ADENDO AO PARECER ÚNICO Nº 489/2012 (SIAM)

INDEXADO AO PROCESSO: Licenciamento Ambiental	PA COPAM: 08761/2012/004/2012.	SITUAÇÃO: Sugestão pelo Deferimento.
FASE DO LICENCIAMENTO: Licença de Operação (LO)	VALIDADE DA LICENÇA: Equivalente à LO nº 015/2013.

EMPREENDEDOR: MBR - Minerações Brasileiras Reunidas S.A.	CNPJ: 33.417.445/0026-89.	
EMPREENDIMENTO: Ampliação da Cava de Exaustão da Mina de Abóboras.	CNPJ: 33.417.445/0040-37.	
MUNICÍPIO: Nova Lima.	ZONA: Rural.	
COORDENADAS GEOGRÁFICA (DATUM): SAD 69	LAT/Y 20° 09' 22,5" S. LONG/X 43° 52' 50" O.	
LOCALIZADO EM UNIDADE DE CONSERVAÇÃO: <input type="checkbox"/> INTEGRAL <input type="checkbox"/> ZONA DE AMORTECIMENTO <input checked="" type="checkbox"/> USO SUSTENTÁVEL <input type="checkbox"/> NÃO		
NOME: Apa Sul RMBH.		
BACIA FEDERAL: Rio São Francisco.	BACIA ESTADUAL: Rio das Velhas.	
UPGRH: SF5 – Região da Bacia do Rio das Velhas.	SUB-BACIA: Córrego Marinhos.	
CÓDIGO: A-02-03-8 A-05-04-5	ATIVIDADE OBJETO DO LICENCIAMENTO (DN COPAM 74/04): Lavra a céu aberto sem tratamento ou com tratamento a seco – Minério de Ferro. Pilhas de rejeito / estéril.	CLASSE 5 6
RESPONSÁVEL TÉCNICO PELOS ESTUDOS APRESENTADOS: Fernando José Gallo Frigo.

Figura 02: ADA da Mina de Abóboras e proposta de adequação das áreas de entorno das cavidades Abob-09 e Abob-10 (em vermelho).
Fonte: Informações complementares protocoladas pelo empreendedor.

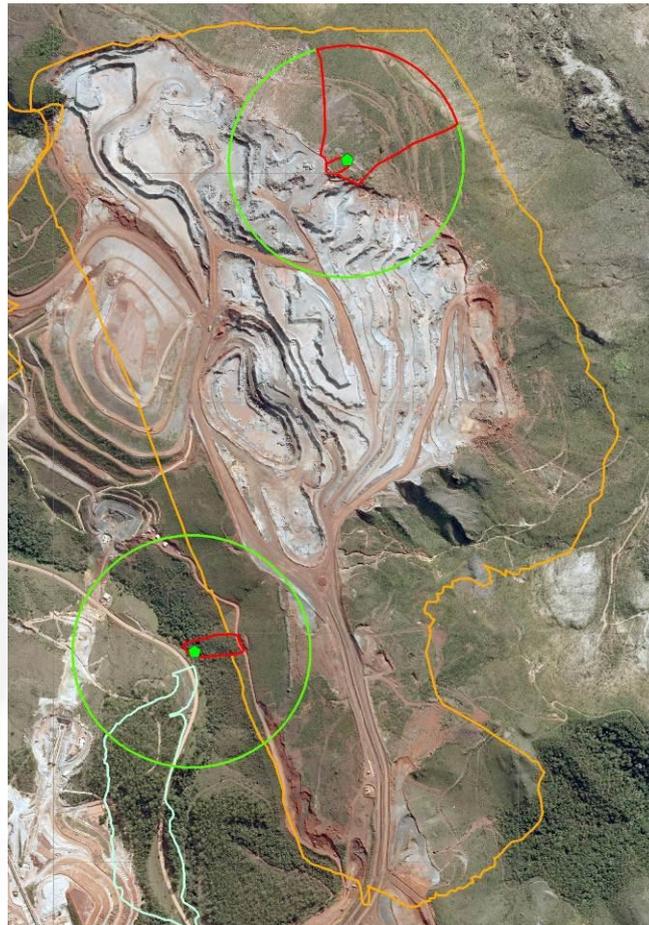
As análises indicam que as bacias de contribuição hídrica das duas cavidades, definidas com base na área de contribuição pluvial e na condição de infiltração na litologia existente, são menores que as áreas de influência da integridade física, que estabeleceu a necessidade de maior distanciamento entre as atividades de lavra e as cavidades, conforme condições operacionais específicas identificadas. A Figura 02 apresenta o mapa da ADA licenciada com a indicação em vermelho das propostas do empreendedor para as áreas de influência das cavidades Abob-09, a norte e inserida na ADA, e Abob-10, a sudoeste e fora da ADA.

O perímetro de adequação do entorno proposto para a cavidade Abob-09 é balizado pela linha de cumeada da ADA da cava já existente, coincidente com os limites da área indicada pelos estudos como necessária para a manutenção da integridade física da cavidade, e extrapola a área de contribuição hídrica abrangendo a porção jusante da vertente, correspondente a uma área ainda não impactada de 58.545 m². O perímetro de adequação do entorno proposto para a cavidade Abob-10 é balizado pelos limites da área de contribuição hídrica, com a ressalva de que o aporte de sedimentos que compõe a dinâmica evolutiva da cavidade fica garantido pela própria existência da APP, à montante. O empreendedor se propôs a realizar o enriquecimento florístico nesta APP, sendo de alvo de condicionante neste adendo tal enriquecimento com espécies nativas.

A equipe técnica da Supram CM corrobora com as áreas de influência sugeridas para as cavidades Abob-09 e Abob-10, por entender que os parâmetros utilizados para as caracterizações atendem às necessidades de proteção da cavidade, até de forma conservadora, no caso da primeira, permitindo a conectividade espacial com o restante da paisagem. É responsabilidade do empreendedor não interferir na área de influência definida e demarcada pelos polígonos representativos das áreas de proteção das cavidades apresentados nos estudos espeleológicos.

Item	Descrição da Condicionante	Prazo*
1.	Operar o empreendimento obedecendo à restrição espacial dos raios de proteção das cavidades naturais subterrâneas Abob-09 e Abob-10 definidos neste adendo ao PU.	Durante a validade da LO.
